Oggetto: Autostrada A12 Livorno/Civitavecchia - Completamento del tratto Cecina Civitavecchia
*Infrastruttura strategica di preminente interesse nazionale le cui procedure sono regolate dall'art. 161 del D. Lgs. 163/2006. Procedimento di approvazione del progetto definitivo con valutazione di impatto ambientale, formazione dell'intesa Stato-Regione in merito alla localizzazione ambientale, dell'opera e dichiarazione di pubblica utilità ai sensi degli art.li 165, 166 comma 2, 167 comma 5 e 183 del D. Lgs. 12 aprile 2006 n. 163. **Espressione Parere in merito alla localizzazione***

ENTE PARCO REGIONALE DELLA MAREMMA

Figura 2 - direttrici di comunicazione potenziali di ungulati e lupo tra le aree boschive del Parco della Maremma e quelle ad Est dell'Aurelia.

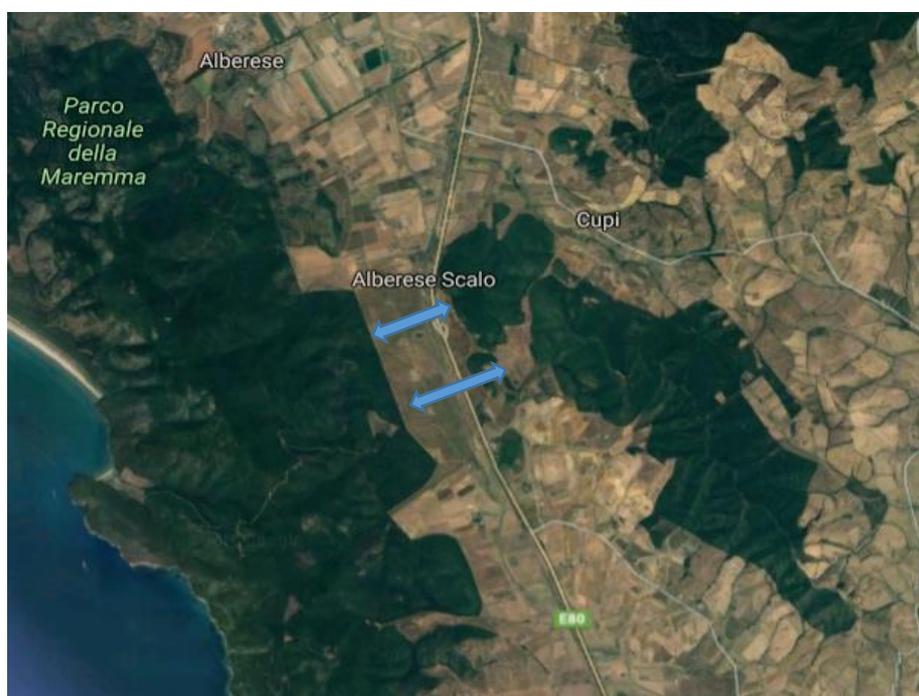
L'autostrada, così come presentata nel progetto proposto, va a costituire una barriera praticamente invalicabile per gran parte della fauna vertebrata di grandi e piccole dimensioni. Attualmente già l'attuale SS1 Aurelia e la ferrovia costituiscono una barriera che interferisce con gli spostamenti degli animali, ed in particolare con gli spostamenti degli ungulati (tra le aree boschive del Parco Regionale della Maremma e quelle immediatamente ad est dell'Aurelia in prossimità degli abitati di Alberese scalo e Collecchio). Essendo le aree boschive ad est dell'Aurelia aperte all'attività venatoria (che innesca movimenti di specie oggetto di caccia), si verifica tra queste e l'area protetta del Parco un intenso scambio di individui (Figura 2). In particolare l'area di Collecchio, da studi

L'autostrada quindi, in fase di esercizio, avrebbe un effetto sul sito Natura 2000 IT51A0016 (Monti dell'Uccellina) in quanto costituirebbe una barriera tra esso e l'area boscosa ad est dell'Aurelia. Il fatto che non ci sia sovrapposizione tra il sito IT51A0016 (Monti dell'Uccellina) e l'opera, e che le condizioni vengano definite di "contiguità marginale" (vedi par. 2.2.2. All. 5) non esclude in nessun modo che non ci siano impatti significativi sul sito stesso che di fatto viene separato dalle altre aree boschive contigue con importanti conseguenze sulla funzionalità dell'ecosistema forestale.
